Parco Eolico "Scintilìa"

Comune di Favara e Comitini (AG)

**ID 7869 – VIA - Memoria di risposta alle richieste di integrazione del MIC
Soprintendenza Speciale per il P.N.R.R.**

OGGETTO: [ID: 7869] Procedura di Valutazione di Impatto Ambientale ai sensi dell'art .23 del D.Lgs 152/2006 relativa al progetto di un impianto eolico, denominato "Scintilia", costituito da n.8 aerogeneratori, di potenza unitaria nominale fino a 6MW, per una potenza complessiva di 48MW, e delle relative opere connesse ed infrastrutture necessaria alla connessione alla RTN, da realizzarsi nei comuni di Favara (AG) e Comitini (AG).

Figura - Distribuzione degli aerogeneratori sul territorio

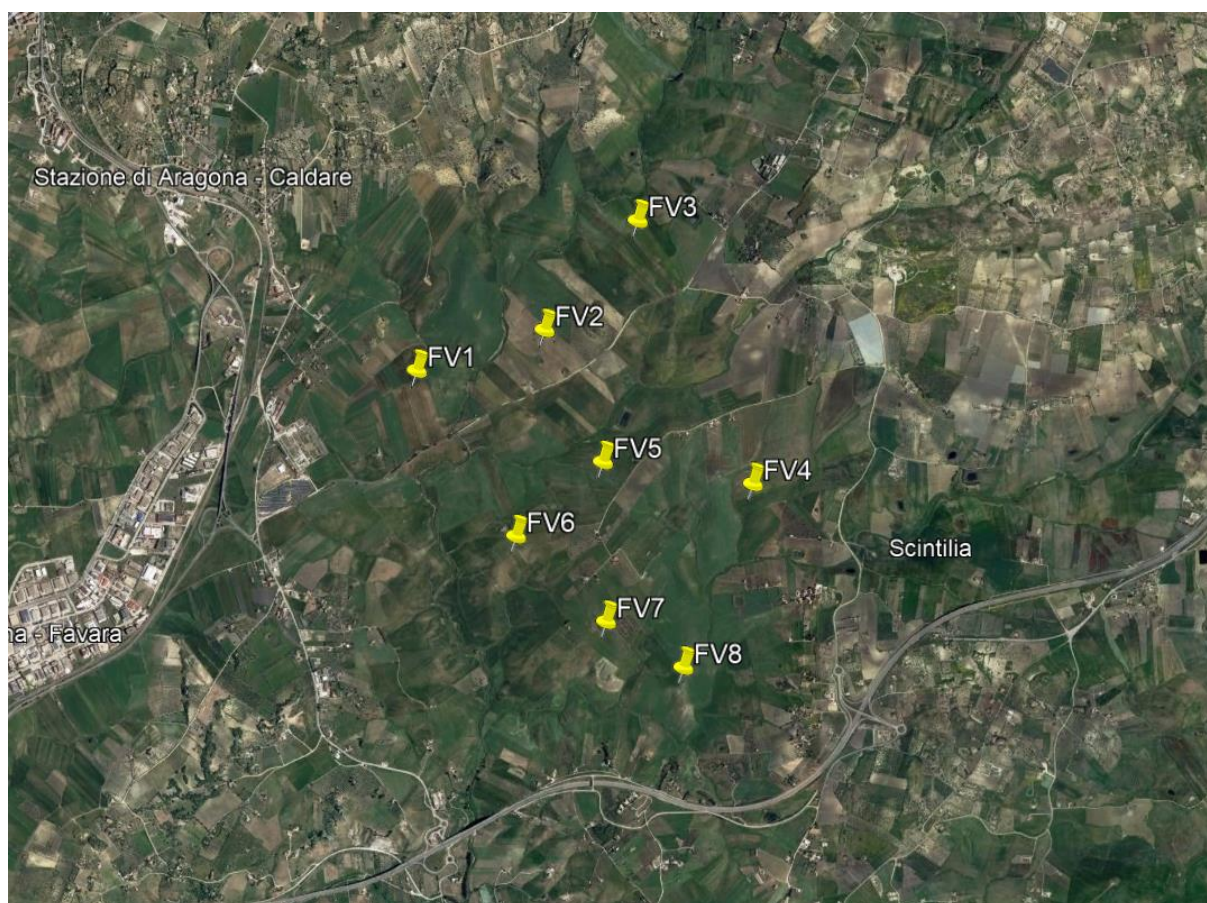
- **Approfondimento volto a chiarire la coerenza del corretto inserimento del progetto dell'impianto eolico in argomento nel contesto paesaggistico come stabilito dal DM 10.09.2010 - Allegato 4 Impianti eolici: elementi per il corretto inserimento nel paesaggio e sul territorio.**

3. Impatto visivo ed impatto sui beni culturali e sul paesaggio: 3.2 i) "preferire gruppi omogenei di turbine piuttosto che macchine individuali disseminate sul territorio perchè più facilmente percepibili come un insieme nuovo;"

Gli aerogeneratori di progetto costituiscono un gruppo omogeneo sul territorio, sono infatti posti a mutue distanze sufficienti a garantire un ridotto effetto scia, ma non tali da far percepire le macchine come isolate, ma piuttosto come un insieme unico.

Considerando le dimensioni del rotore (170 m), le interdistanze sono pari a 3,1-5,2 diametri a seconda della collocazione rispetto ai venti. Non risultano quindi eccessive ma perfettamente in linea con quanto richiesto dalla Linee Guida Nazionali.

Tra l'altro, l'area in cui sono previsti gli aerogeneratori appare come un'area omogenea dal punto di vista territoriale e paesaggistico, delimitata perimetralmente da infrastrutture ben definite, che le fanno assumere una connotazione unitaria.

Si ritiene di poter asserire, dunque, che le turbine in progetto sono collocate secondo un gruppo omogeneo, come auspicato al punto 3.2 delle Linee Guida Nazionali, e non singolarmente disseminate sul territorio.

Figura – Altri impianti eolici nel buffer di 10,5 km dal sito di progetto

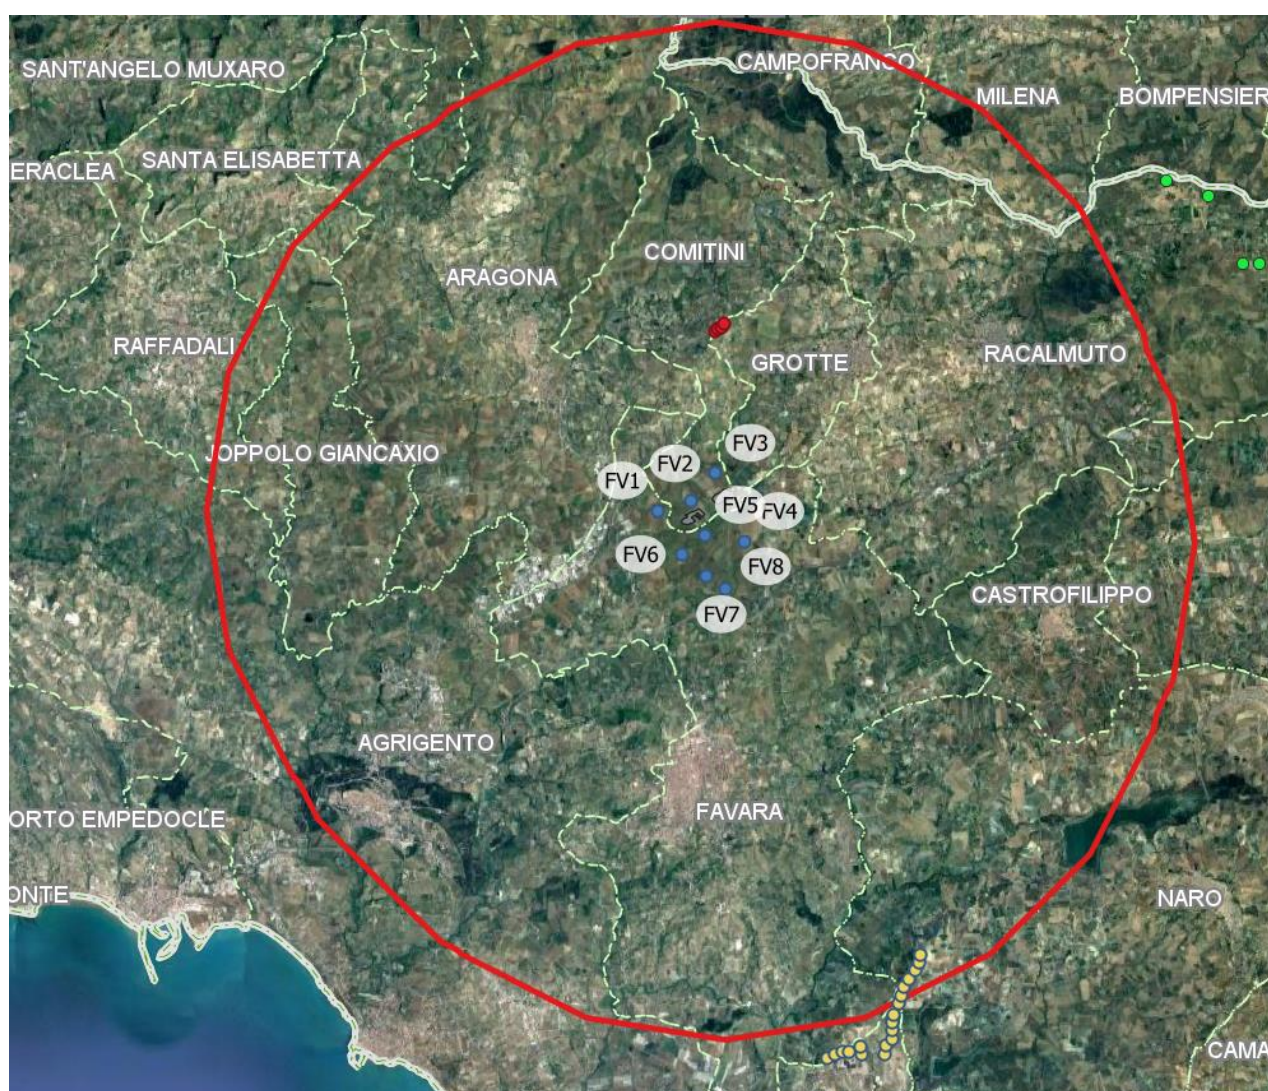
- con riferimento agli impatti cumulativi, una rappresentazione dello stato dei luoghi ante e post operam effettuata a partire dai punti di vista in cui siano visibili anche gli impianti di altre società (strade di normale accessibilità, percorsi panoramici, luoghi simbolici, beni culturali ecc.). Le simulazioni dovranno comprendere l'effetto complessivo degli altri eventuali impianti esistenti, autorizzati, o in corso di valutazione, in modo da poter stimare gli effetti dell'impatto cumulativi, in considerazione della presenza di due impianti in corso di valutazione rilevabili dal portale delle valutazioni ambientali della regione Sicilia quali:
cod. Proc. 1282-1283 posti in aderenza al parco eolico in argomento.

L'impianto "Moncada" ricade solo parzialmente nel buffer dei 10,5 km dagli aerogeneratori, mentre l'impianto "Wind Energy Racalmuto" ne è totalmente esterno. In entrambi i casi l'elevata distanza dal sito di progetto fa sì che gli impatti cumulativi siano trascurabili e questi impianti non siano visibili nei fotoinserimenti.

A una distanza inferiore (circa 3 km dall'aerogeneratore più prossimo) sono presenti n. 4 aerogeneratori mini-eolici, di diametro di circa 30 m. La dimensione contenuta di questi aerogeneratori e la distanza dall'impianto in progetto fa sì che gli impatti cumulativi siano trascurabili e questi aerogeneratori mini-eolici non siano visibili nei fotoinserimenti.
